INSTITUTO DE
**MOVILIDAD Y
TRANSPORTE PARA
EL ESTADO DE SONORA**

Auditoría en Seguridad Vial con enfoque a usuarios más vulnerables de la vía.
Entronque carretera SON-020 Hermosillo - Sahuaripa km 0+200, al suroriente
de Hermosillo, México.

Instituto de Movilidad y Transporte para el Estado de Sonora, 2024. Auditoría en Seguridad Vial con enfoque a usuarios más vulnerables de la vía. Entronque carretera SON-020 Hermosillo - Sahuaripa km 0+200, al suroriente de Hermosillo, México.

Figura 6.2 Sección carretera Hermosillo - Sahuaripa

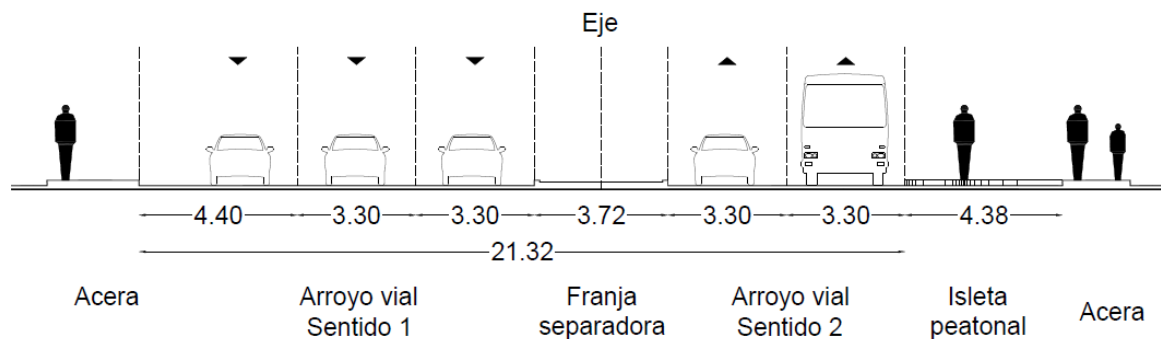
El entronque auditado es de tres ramas en “T” compuesto por dos vialidades (ver Figura 6.1). La primera es la carretera SON-020 Hermosillo - Sahuaripa, una vía tipo 3 Estatal libre con orientación este-oeste, de dos ramas y con dos carriles para cada; la vialidad posee una franja separadora con guarnición y en algunos tramos un carril exclusivo para giro (ver Figura 6.2). Respecto a su clasificación, el H. Ayuntamiento de Hermosillo la catalogó como Primaria y Corredor Urbano Tipo C, esto es vialidad primaria en la periferia de la zona urbana y compatible con todos los usos comerciales y de servicio (IMPLAN, 2016, 2018).

Figura 6.3 Sección vialidad sin nombre

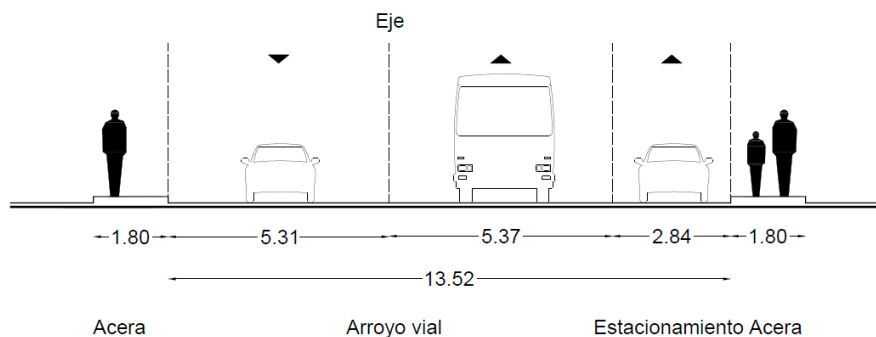
En relación a la otra vía, ésta carece de nombre y es perpendicular a la carretera. La calle se conforma de tres carriles en ambos sentido con orientación norte-sur (ver Figura 6.3) sin poseer categoría o clasificación alguna (IMPLAN, 2016).

Figura 8.2 Ciclistas transitando por tramo carretero

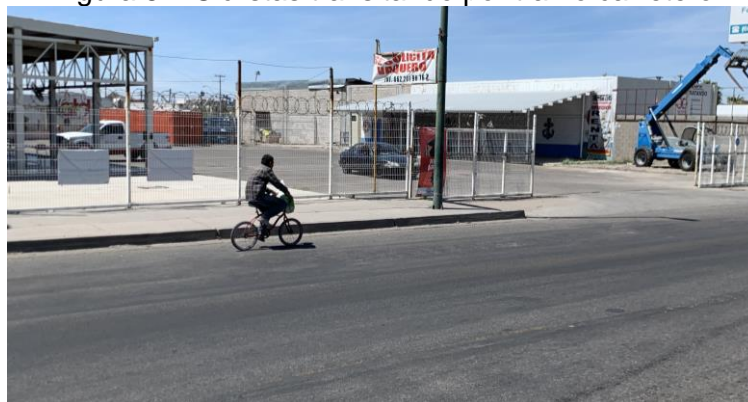
b. *Legibilidad*

Figura 8.8 Infraestructura para personas discapacitadas y/o movilidad limitada
Camellón
Acera sur

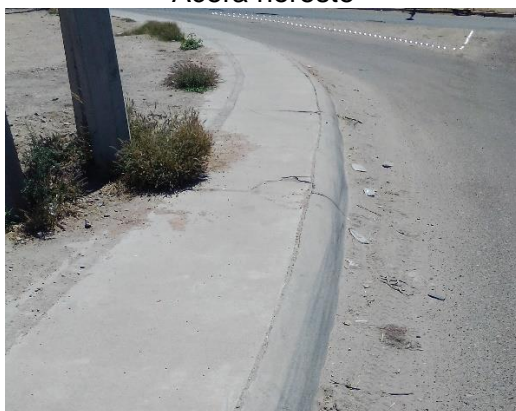
Por lo que se refiere al tránsito de personas con discapacidad y/o movilidad limitada, la infraestructura del entronque careció de guía podotáctil en las aceras, rampas en esquinas y medianas o camellones (ver Figura 8.8). La ausencia de infraestructura incrementa la posibilidad de un siniestro al facilitar que los usuarios desciendan al arroyo y con ello, reducir la visibilidad del conductor (Crotte et al., 2018; OMS, 2013).

10. Colocar señalamiento vertical de dispositivos diversos. Se sugieren tres OD-5 Indicadores de obstáculos en cada una de las isletas y retorno.
11. Infraestructura para personas con discapacidad y/o movilidad limitada. Reparar/nivelar aceras en sección sur y colocar rampas en esquinas e isletas con bolardos a cada lado para la seguridad de estos usuarios. Se recomienda que el diseño de las rampas sea alabeado con un porcentaje de pendiente máximo de 6%, estar pintadas, poseer perpendicularidad y contener guía podo-táctil.
